OBIEKT: Budynek B Instytutu Centrum Zdrowia Matki Polki ul. Rzgowska 281/289, 93-338 Łódź

Temat: Ekspertyza zamienna do dokumentu pn. "Ekspertyza techniczna z zakresu stanu ochrony przeciwpożarowej dla budynku B" Instytutu Centrum Zdrowia Matki Polki w Łodzi" z grudnia 2015r.

Numer: **Rzut parteru - poziom 0** SKALA: 1:200 STR./ NR: 3a

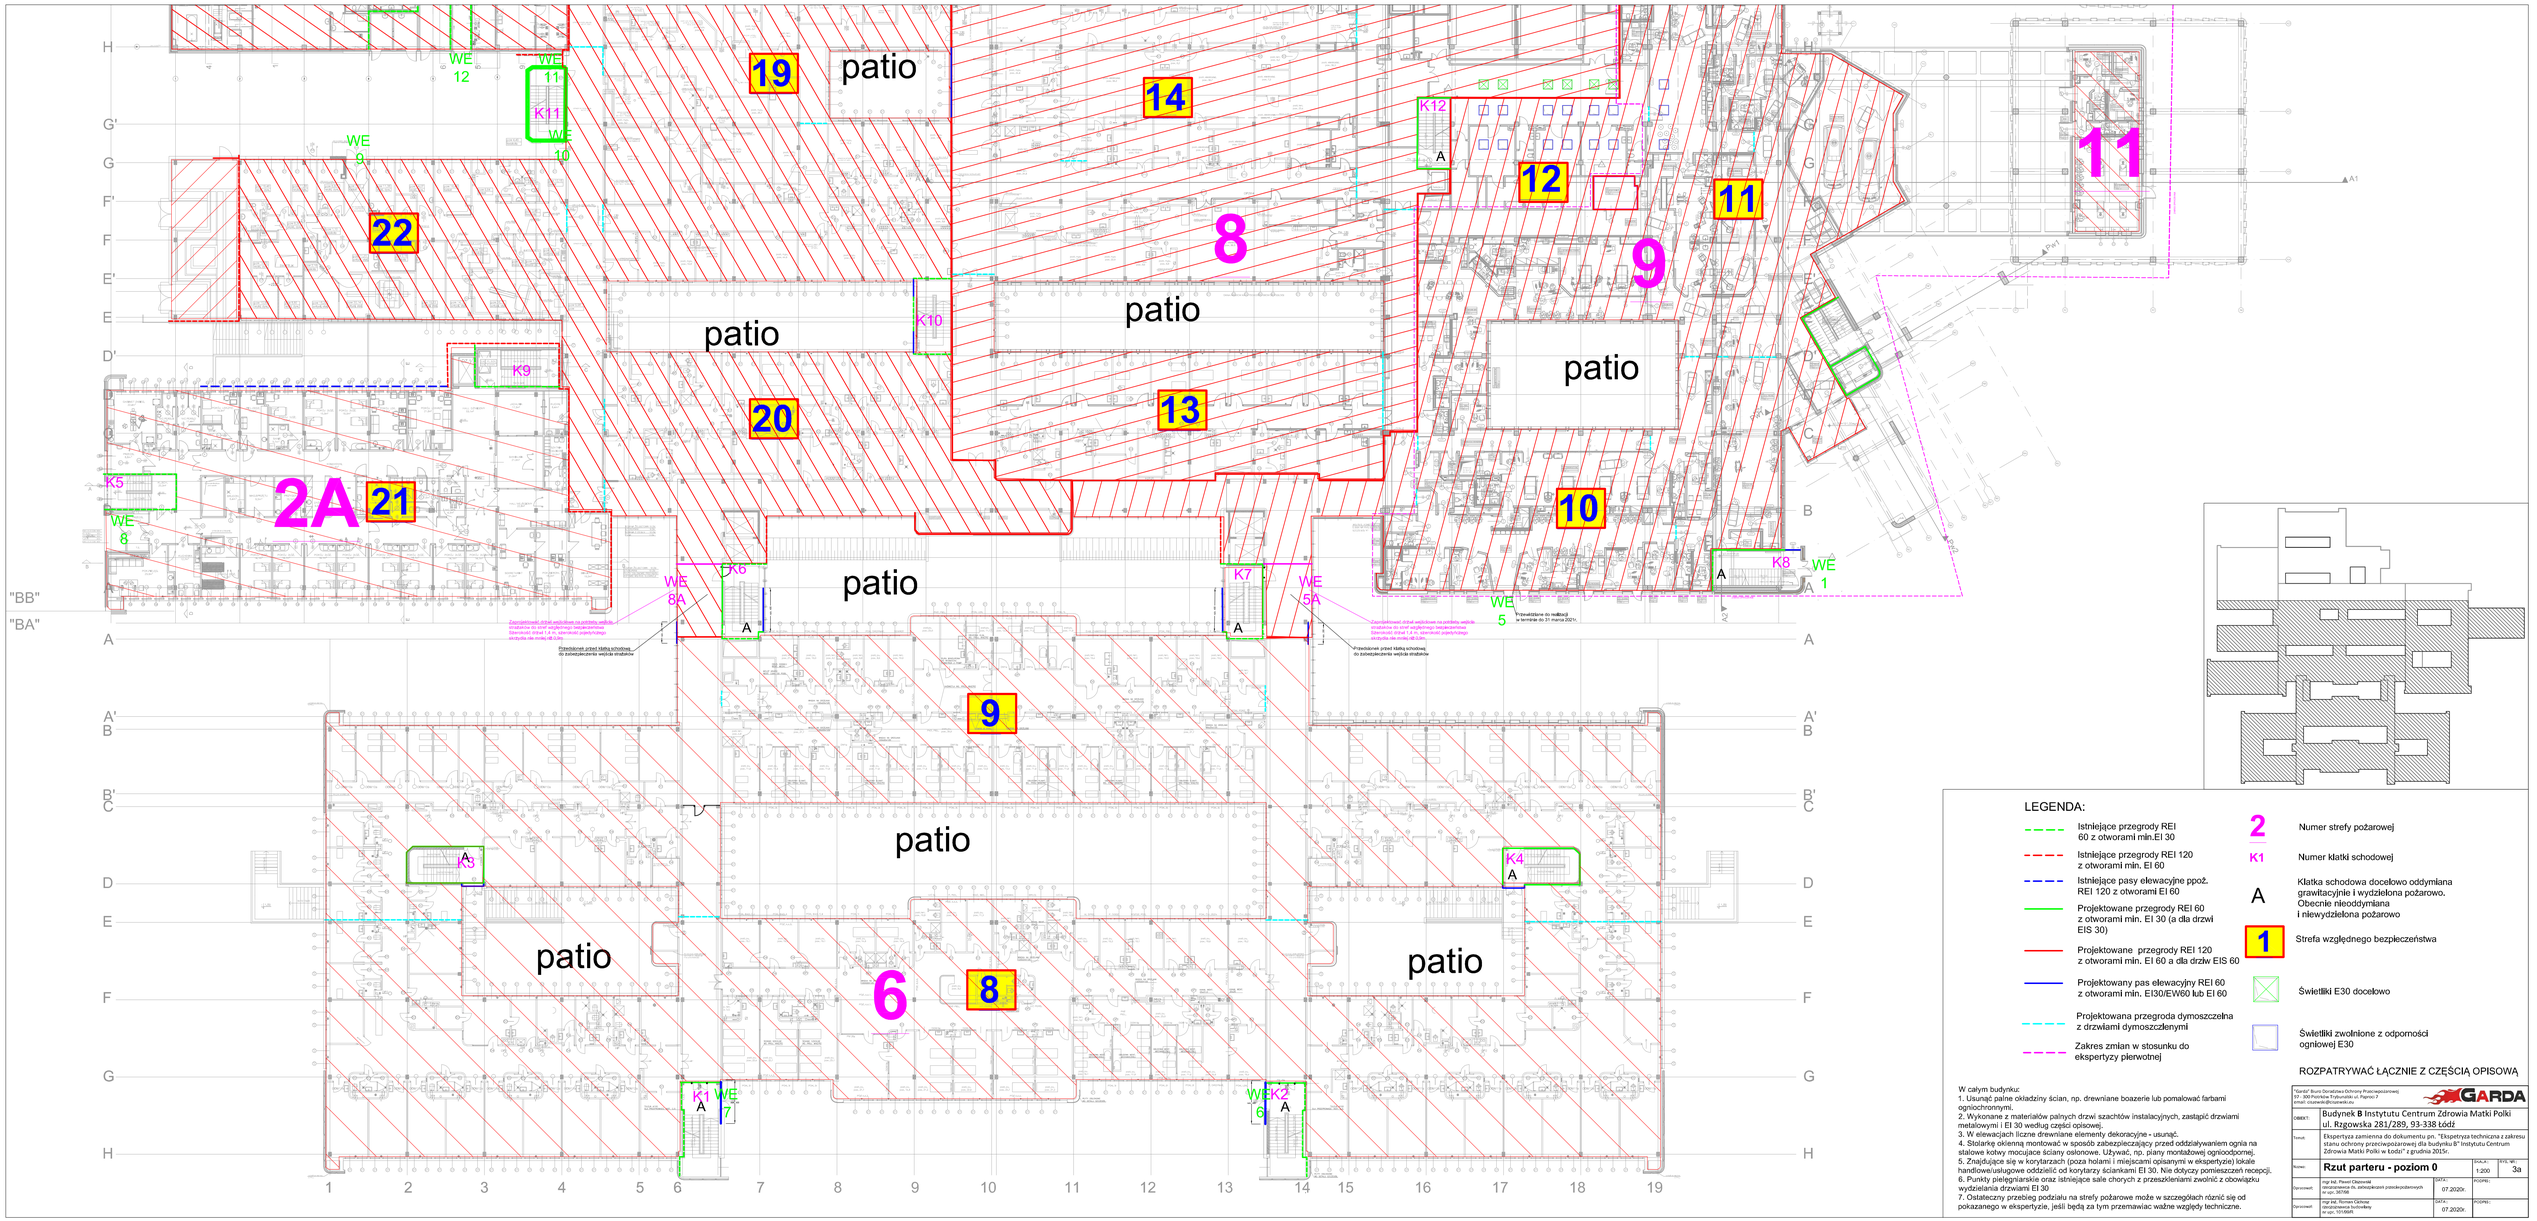
W całym budynku:
1. Usunąć palne okładziny ścian, np. drewniane boazerie lub pomalować farbami ognochronnymi.
2. Wykonane z materiałów palnych drzwi szachtów instalacyjnych, zastąpić drzwiami metalowymi i EI 30 według części opisowej.

3. W elewacjach liczne drewniane elementy dekoracyjne - usunąć.
4. Stolarkę oklenną montować w sposób zabezpieczający przed oddziaływaniem ognia na stalowe kotwy mocujące ściany osłonowe. Używać, np. piany montażowej ognioodpornej.

5. Znajdujące się w korytarzach (poza holami i miejscami opisanymi w ekspertyzie) lokale handlowe/usługowe oddzielić od korytarzy ściankami EI 30. Nie dotyczy pomieszczeń recepcji.

6. Punkty pielęgniarskie oraz istniejące sale chorych z przeszkleniami zwonić z obowiązku wydzielania drzwiami EI 30
7. Ostateczny przebieg podziału na strefy pożarowe może w szczegółach różnić się od pokazanego w ekspertyzie, jeśli będą za tym przemawiać ważne względy techniczne.
